**Правила № 110 (элементы специального
оборудования для КПП)**

**Предложение по поправкам к Правилам № 110
(элементы специального оборудования для КПП)**

**Представлено Председателем целевой группы
по транспортным средствам, работающим
на сжиженном природном газе***

Рис. 1
 Заправочный блок (узел) для транспортных средств категорий M₁ и N₁,
 рассчитанный на 20 МПа

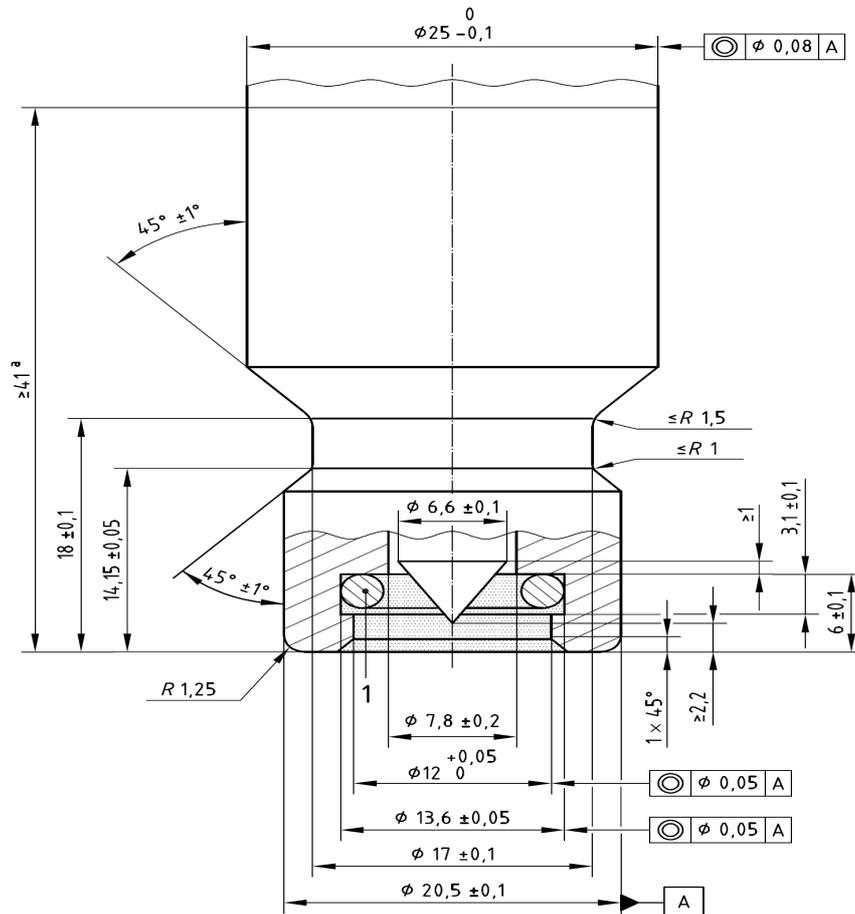
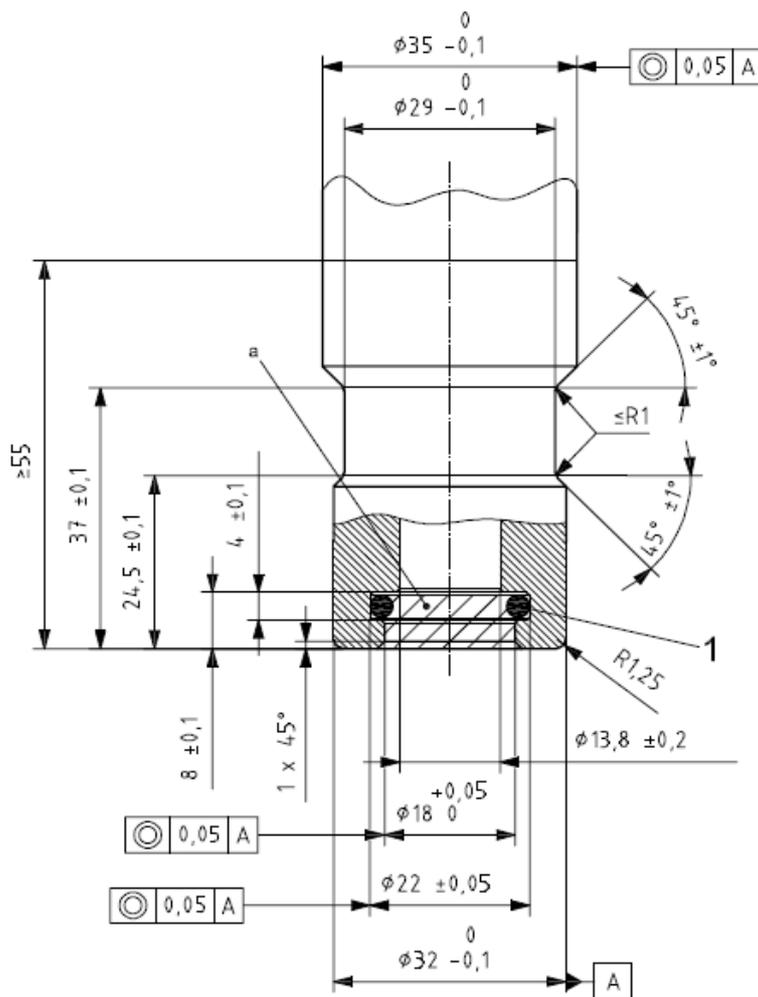
- 4.2 На рис. 2 обозначены размеры заправочного блока для транспортных средств категорий M₂, M₃, N₂ и N₃³.
- 4.3 Настоящее приложение охватывает заправочные узлы систем хранения КПП, рассчитанные на 20 МПа (200 бар). Допускаются заправочные узлы, рассчитанные на 25 МПа (250 бар), при условии, что выполняются все оговоренные в настоящем приложении прочие требования при более высоких значениях давления, указанных в пункте 1 приложения 3А к настоящим Правилам. В этом случае размер 25 +0/-1 на рис. 1 становится 24 +0/-1, а размер 35 +0/-1 на рис. 2 – 34+0/-1.
